青森都市計画道路の変更（青森県決定）【総括図】

青森都市計画道路の変更（青森県決定）

都市計画道路中 3・3・7号中央大通り荒川線及び3・4・2号西滝新城線を次のように変更する。

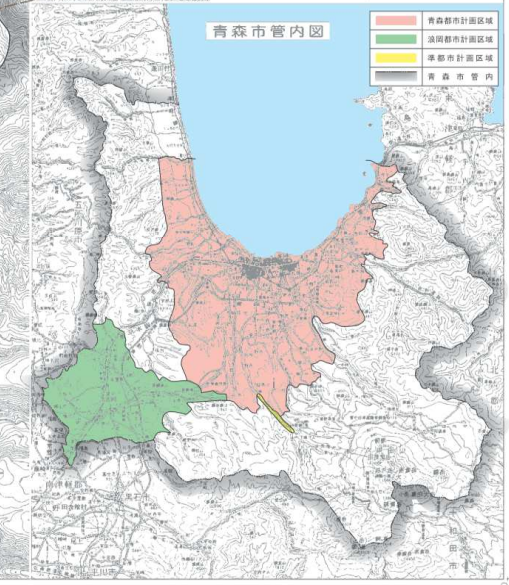
図中番号	路線名	変更項目	変更の内容		備考
			変更前	変更後	
①	3・3・7号中央大通り荒川線	幅員	約6,480m	約6,480m	荒川橋以南(終点部)の延長 約890m区間の幅員の縮小
②	3・4・2号西滝新城線	線形	約4,130m	約4,130m	青森市大字新城字平岡～青森市大字石江字江渡の 約1,200mの区間における一部線形の変更

3・3・7号 中央大通り荒川線 計画図

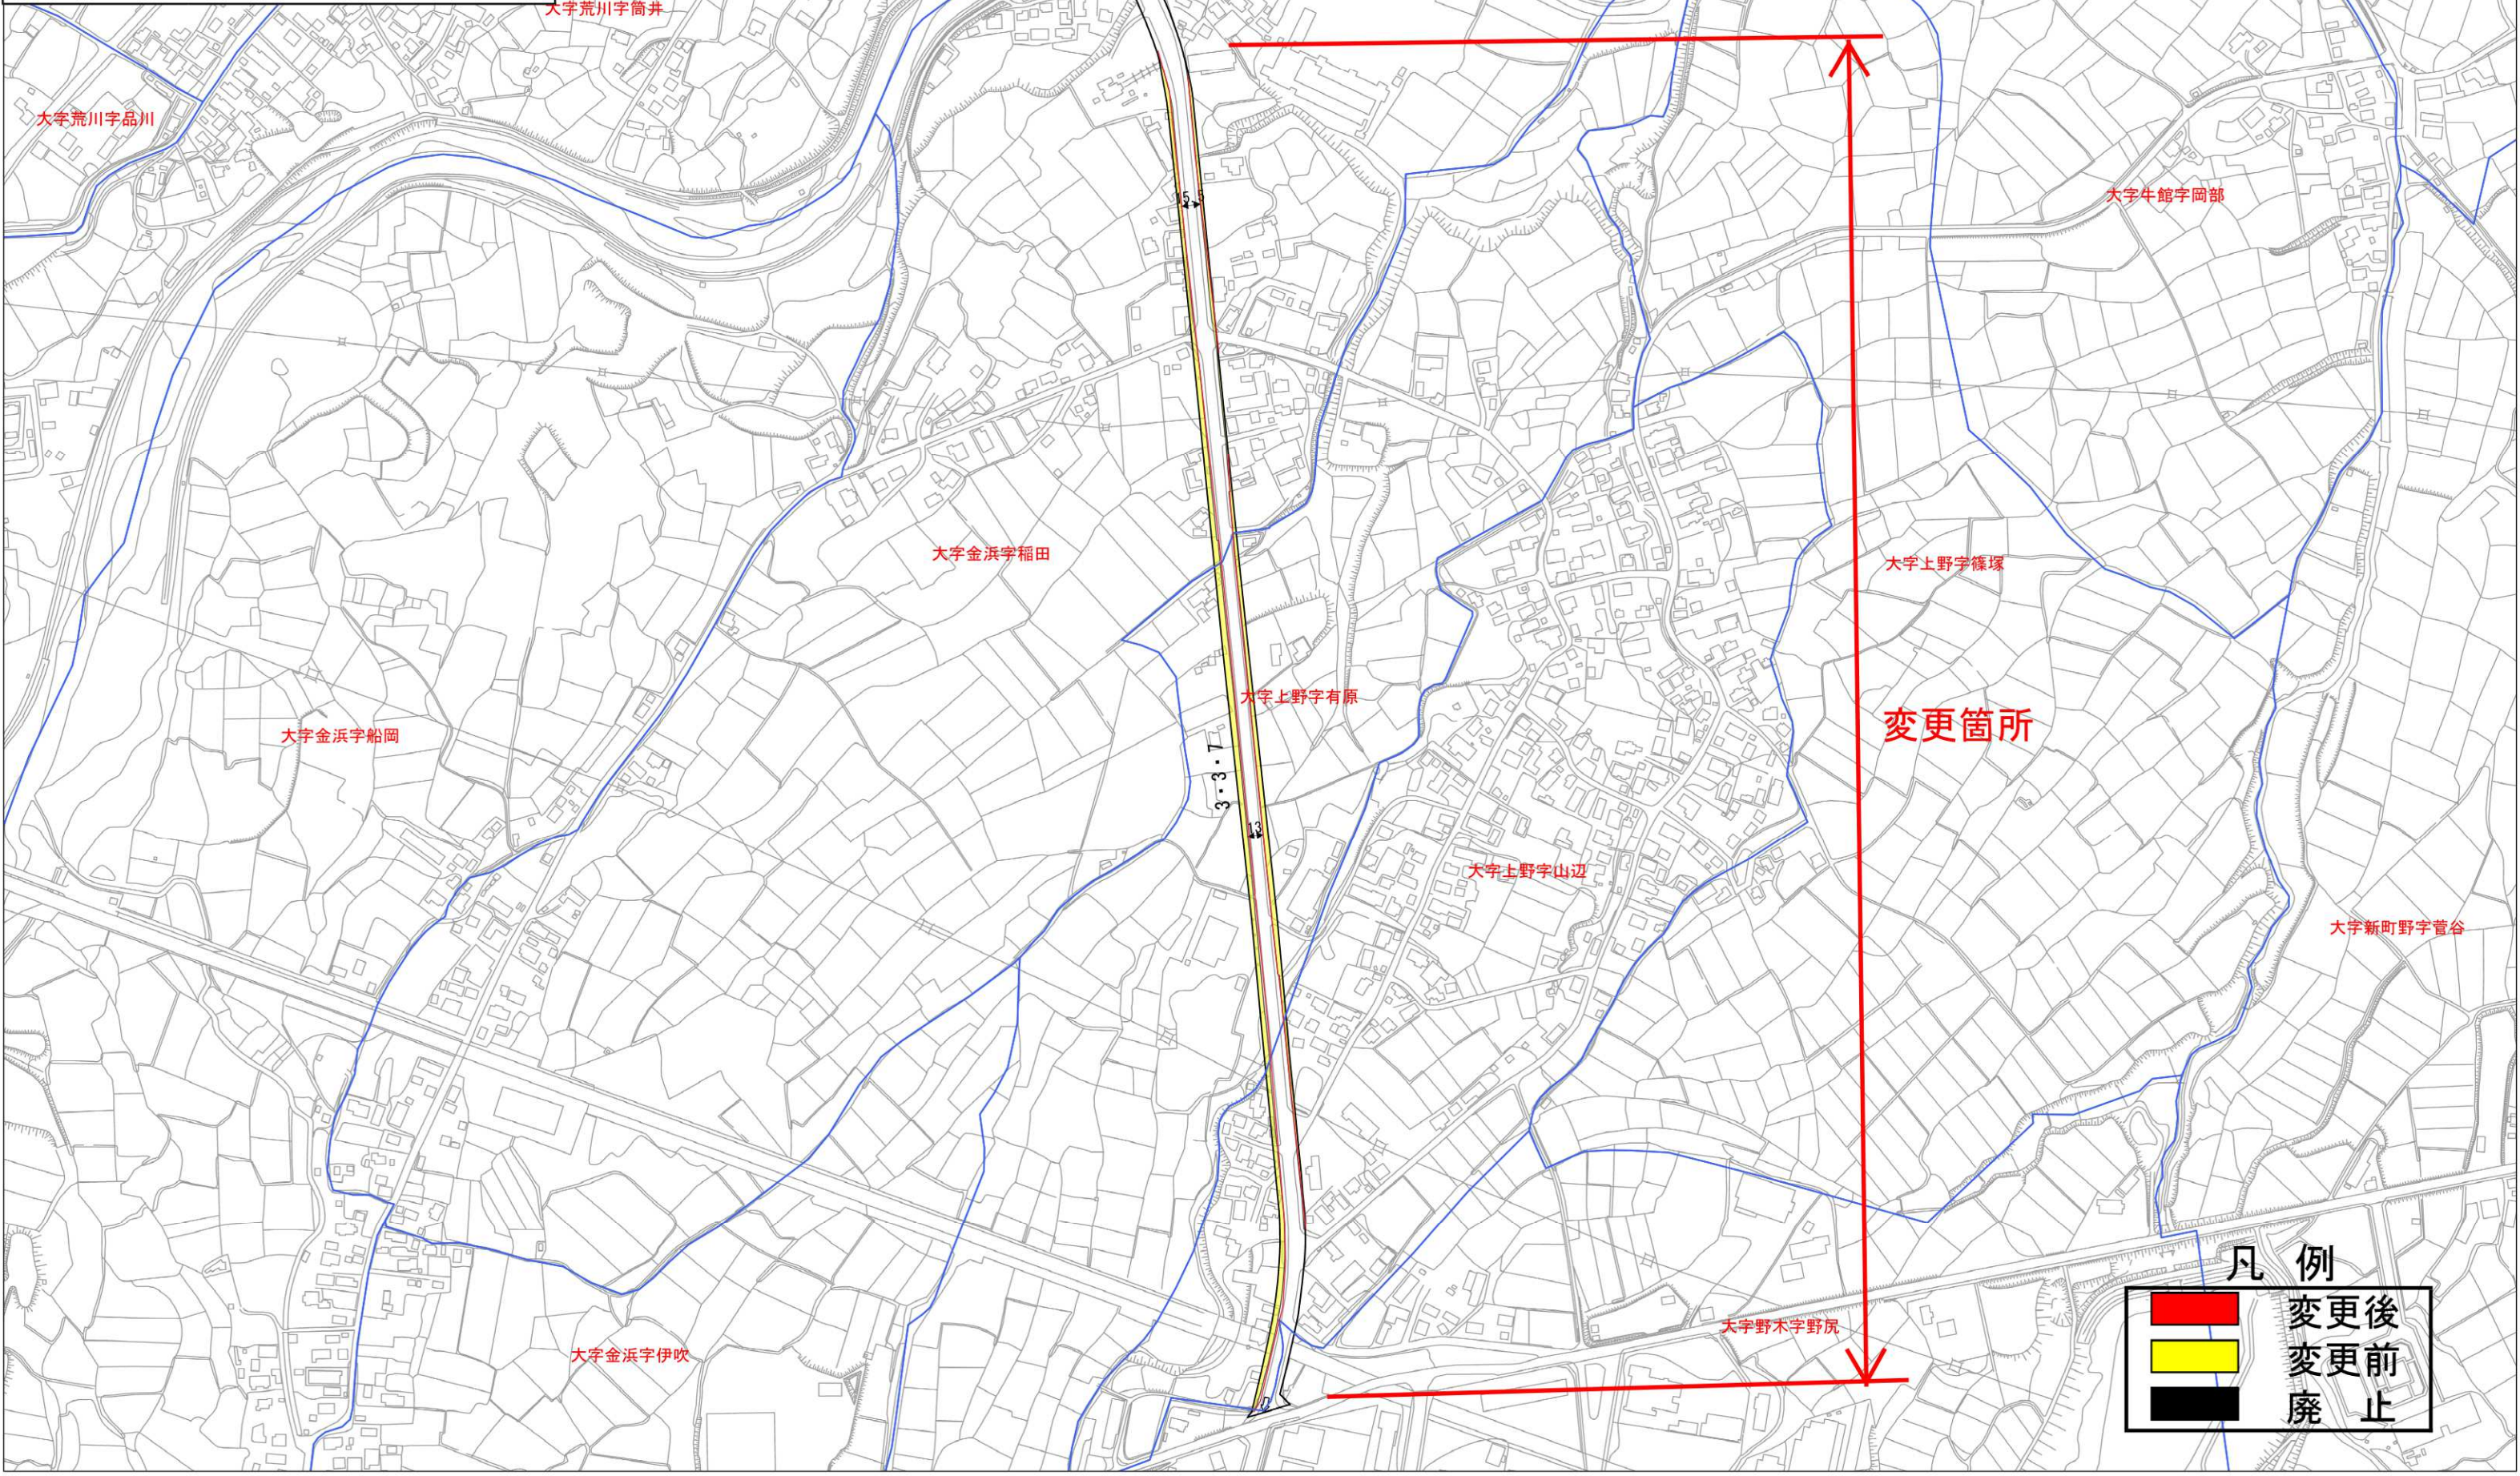
起点から 5,590mは改良済となっている。終点部の 890m について、現道幅員が 16m と一定の幅員が確保されていることから、この区間の幅員を現道に合わせて変更するものである。

3・4・2号西滝新城線 計画図

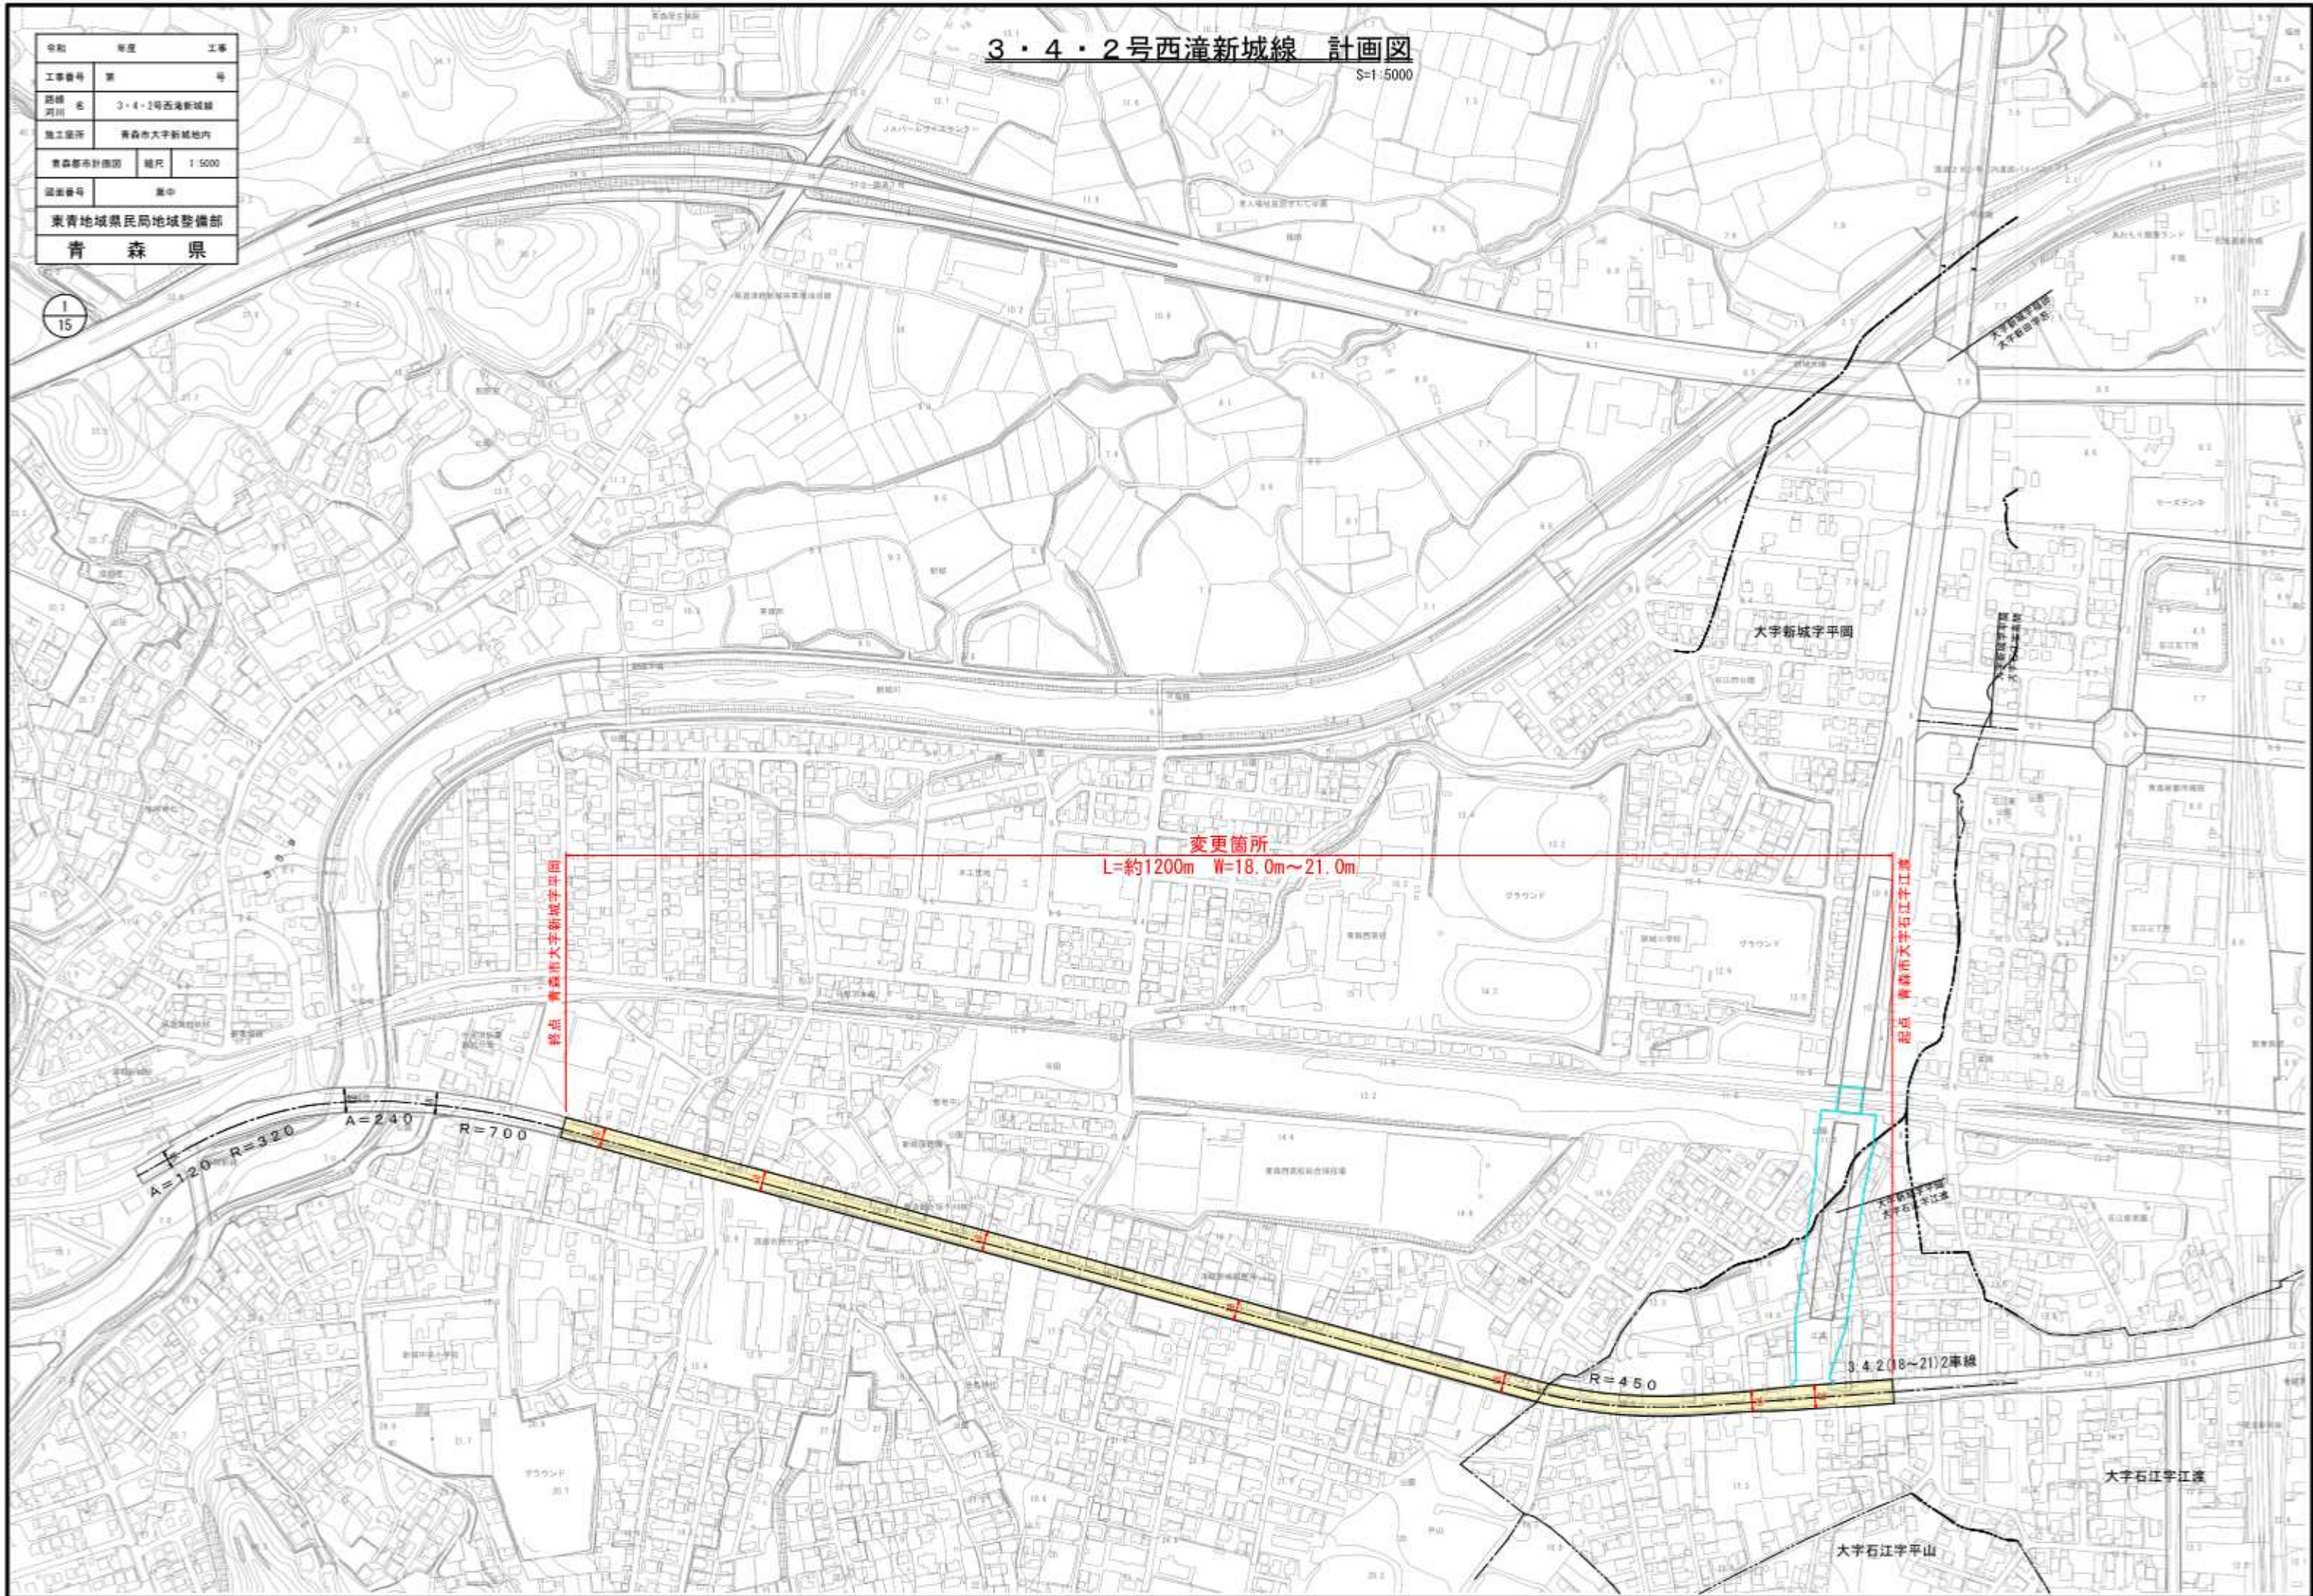
変更箇所
L=約1200m W=18.0m~21.0m

青森市大字新城字平岡から青森市大字石江字江渡までの約 1,200m の区間において、道路設計の完了により、都市計画道路の位置が明確となり、都市計画道路の範囲に一部変更が生じることから、必要な区域による都市計画変更を行うものである。
